鲁西化工集团股份有限公司硅化工分公司  
有机硅废浆液处理项目  
**环境影响报告书**

山东青科环境科技有限公司  
二〇一八年十月

### 鲁西化工集团股份有限公司硅化工分公司有机硅废浆液处理项目环境影响报告书技术评估会专家审查意见

## 环境影响报告书修改说明

图 2.4-3(1) 拟建项目厂区总平面布置图(比例尺: 1:1000)

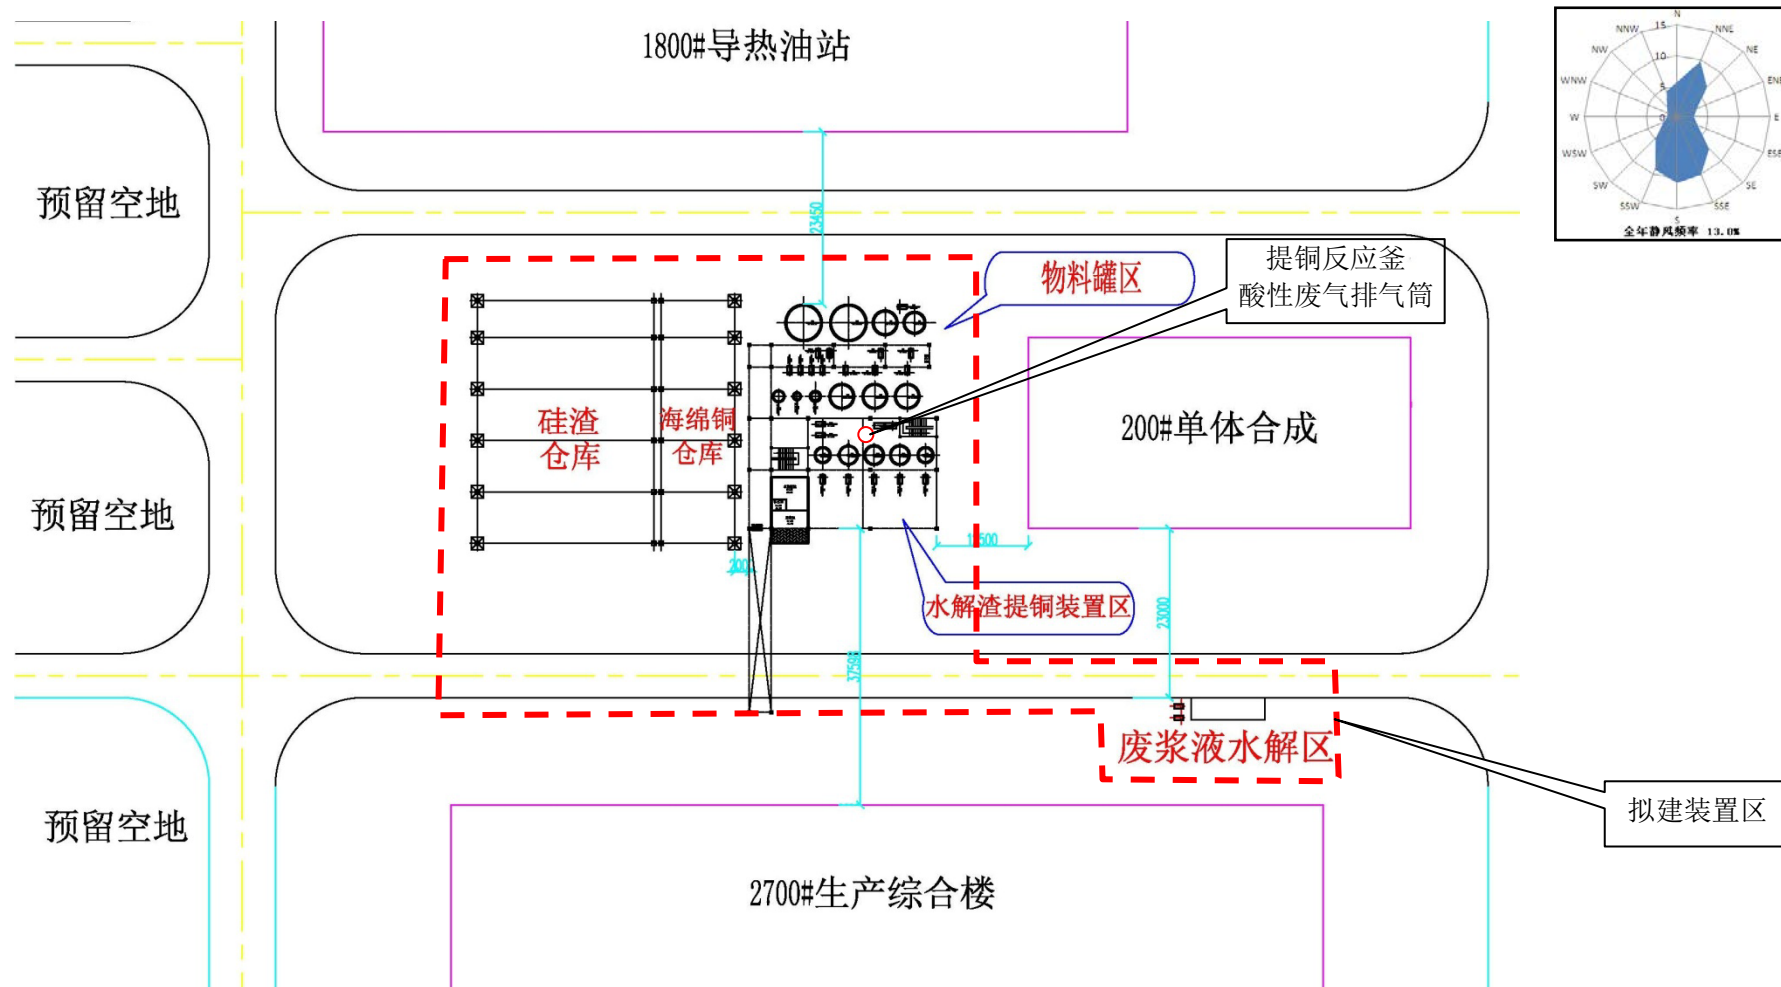
4、完善平面布置图，图示排气筒、比例尺等各环保信息，图示本项目依托工程位置，补充说明各依托工程与本项目的物料输送方式，分析各工程的可依托性。

4、完善平面布置图，图示排气筒、比例尺等各环保信息（排气筒位置见 P2-67 图 2.4-3（1）；比例尺已补充），图示本项目依托工程位置（已补充，见 P2-50、P2-51 图 2.4-1）。补充说明各依托工程与本项目的物料输送方式，分析各工程的可依托性（依托工程输送方式及可依托性分析见 P2-49）。

图 6-1 地下水监测布点图(比例尺: 1: 78000)

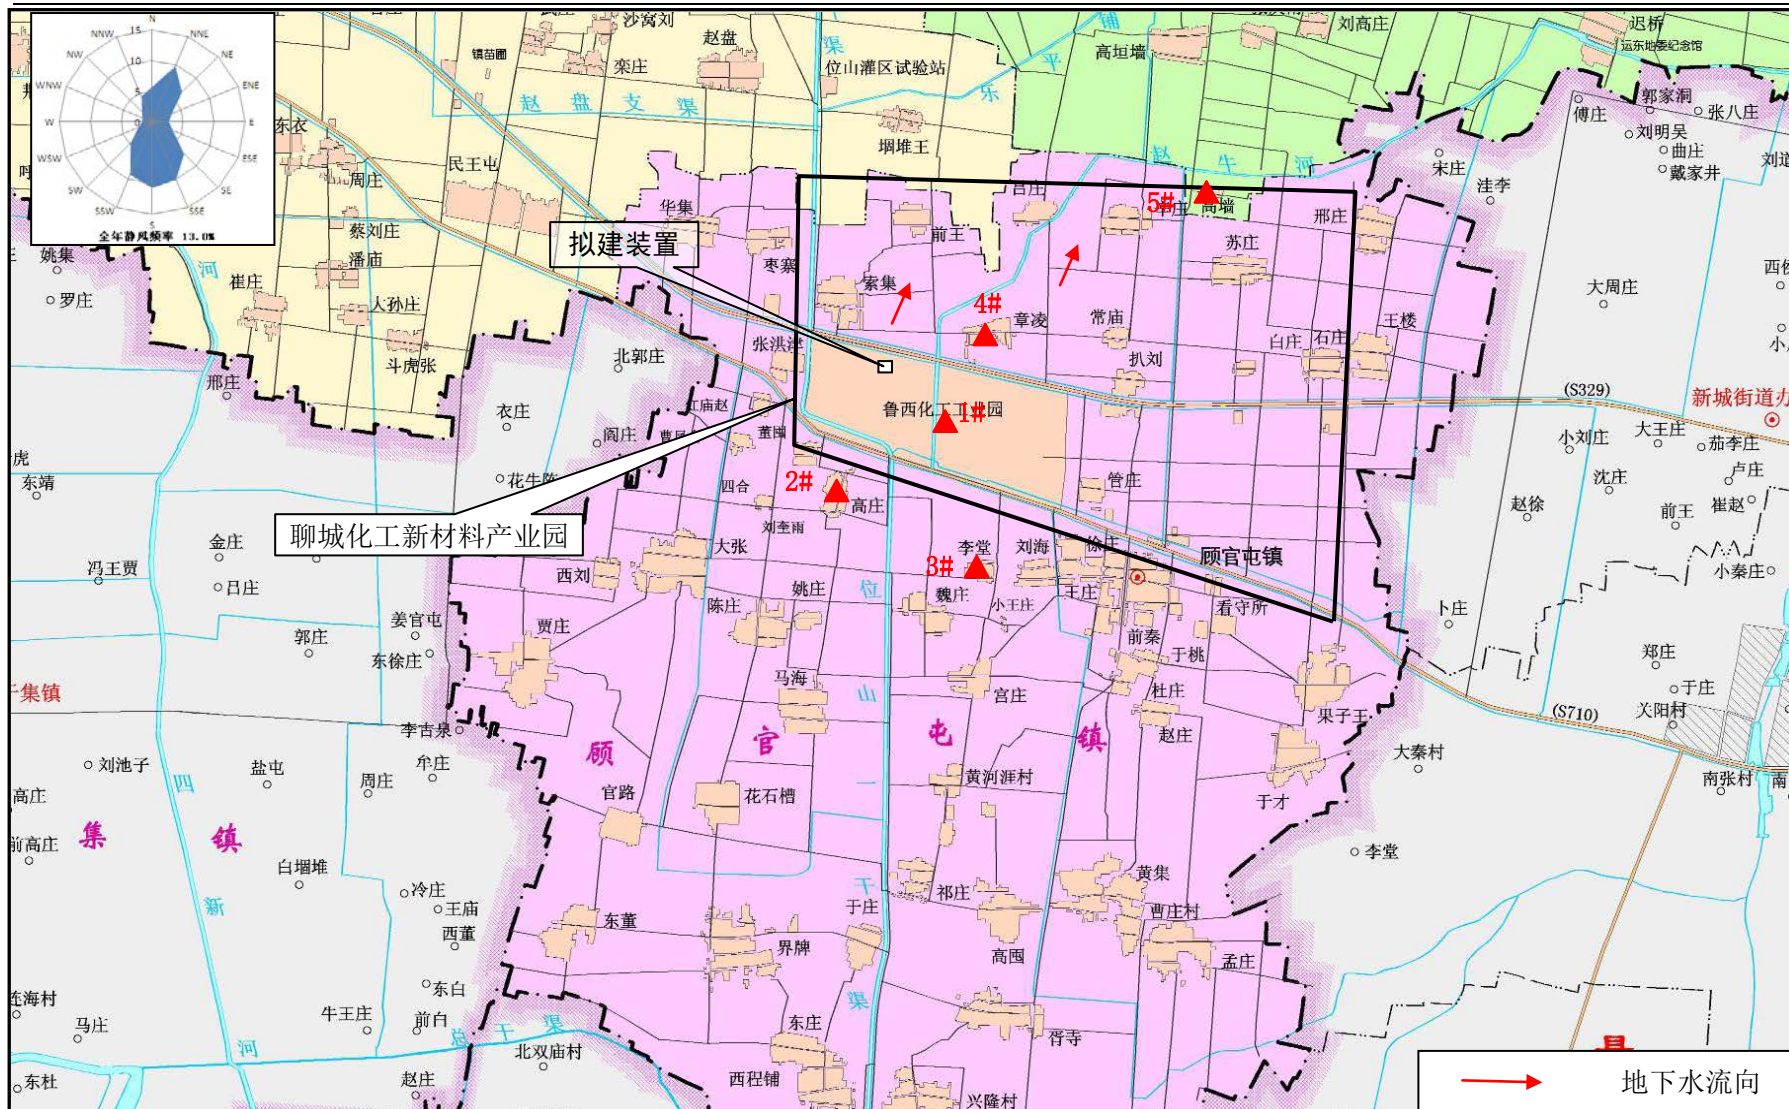
7、图示地下水流向，细化防渗措施介绍，完善防渗分区图，各物料输送管道均应采取明管方式；核实监控井设置情况，明确位置。

7、图示地下水流向（已标示，见 P6-3 图 6-1）。细化防渗措施介绍（已补充，见 P6-27），完善防渗分区图（已细化，见 P6-28 图 6-11）。各物料输送管道均应采取明管方式（已补充，见 P6-31）；核实监控井设置情况，明确位置（拟建厂区地下水监控井依托已有监控井 6#、7#，同时建议新增下游章凌监控井，具体见 P15-5 及 P15-6 图 15-1）。

图 10.7-2 拟建厂区周边事故水导排系统图

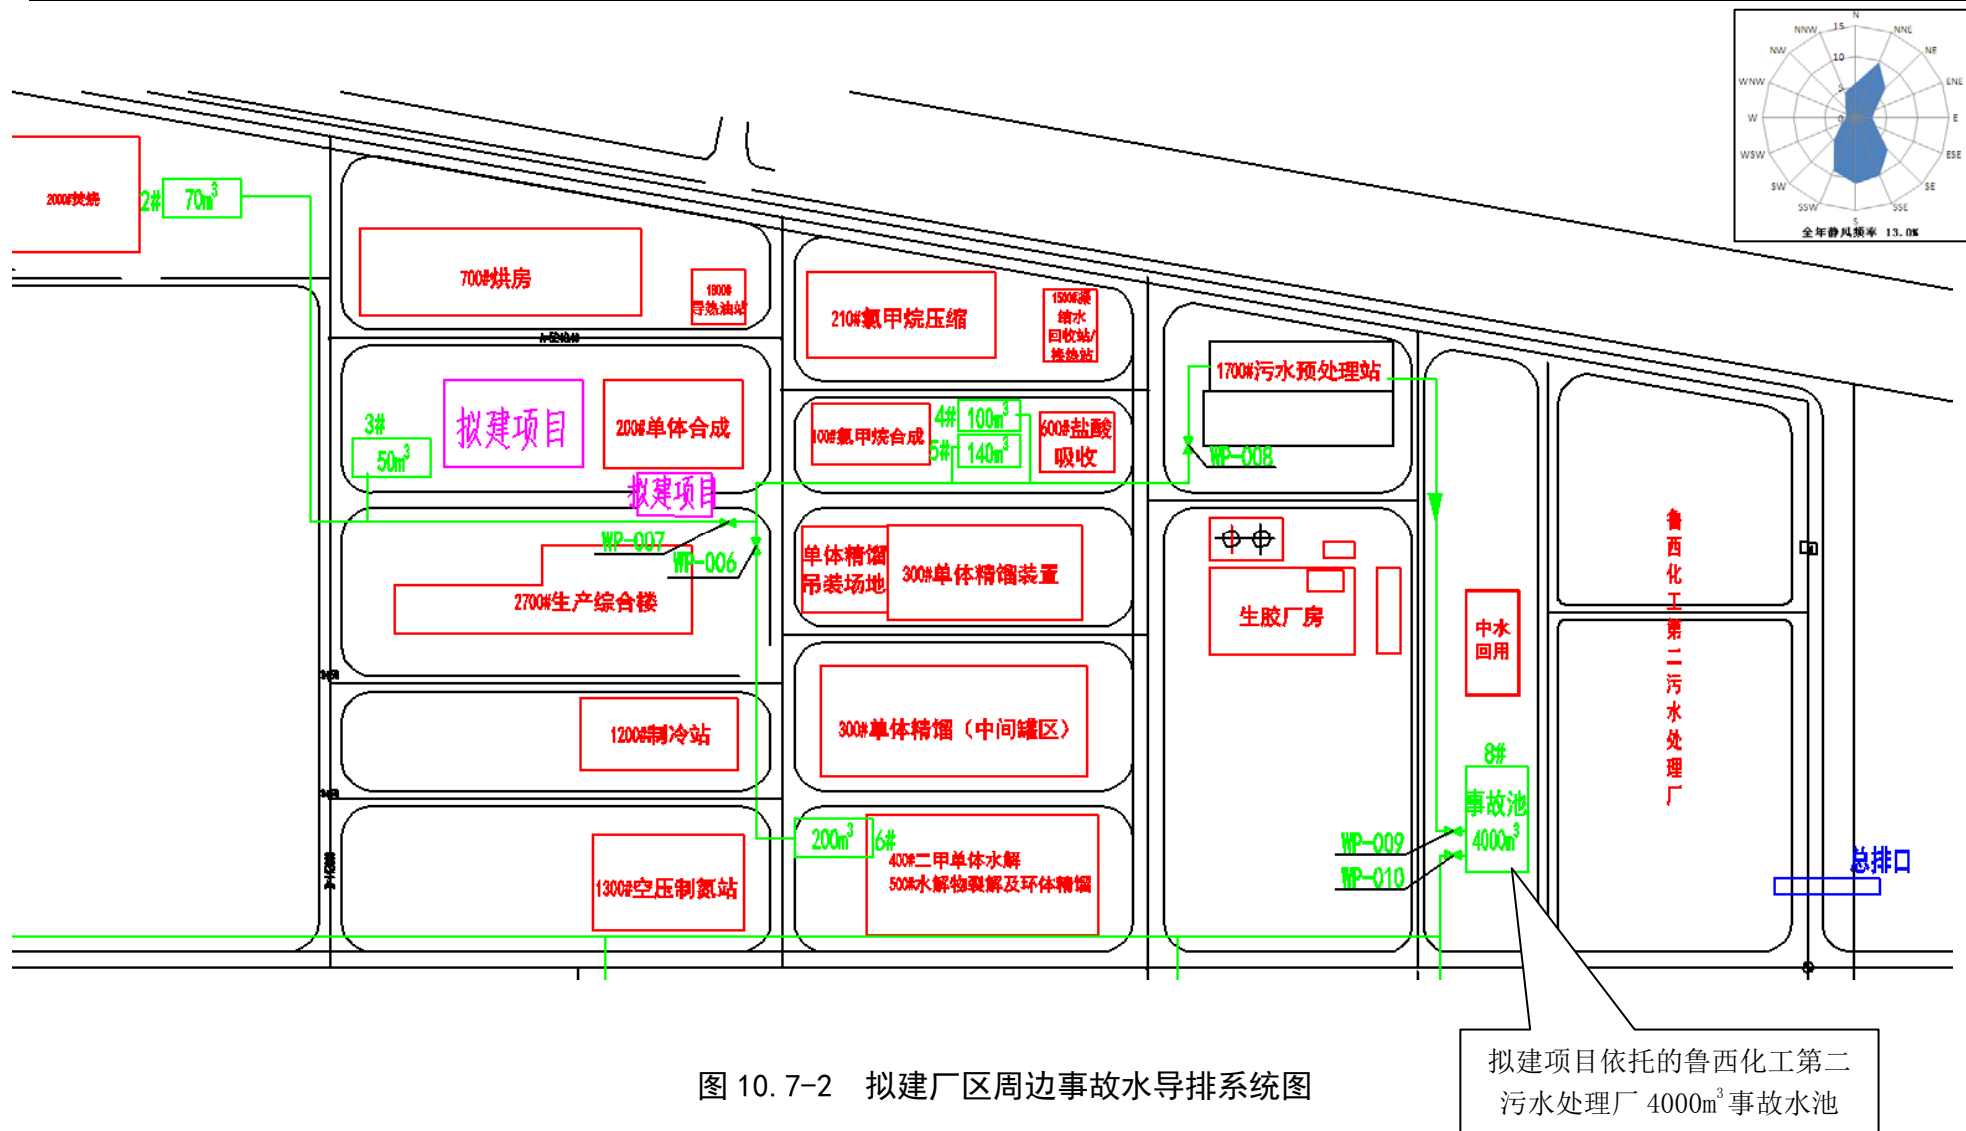
8、完善风险评价，核实事故废水量计算参数、结果，补充平面布置图形式的事故废水导排图，补充说明项目应急预案与现有工程及鲁西化工集团应急预案的对接情况。核实应急监测内容。

8、完善风险评价，核实事故废水量计算参数、结果（已核实，见 P10-34）。补充平面布置图形式的事事故废水导排图（已补充，见 P10-35 图 10.7-2）。补充说明项目应急预案与现有工程及鲁西化工集团应急预案的对接情况（拟建项目应急预案与园区应急预案对接情况见 P10-42）。核实应急监测内容（已核实，见 P10-48）。
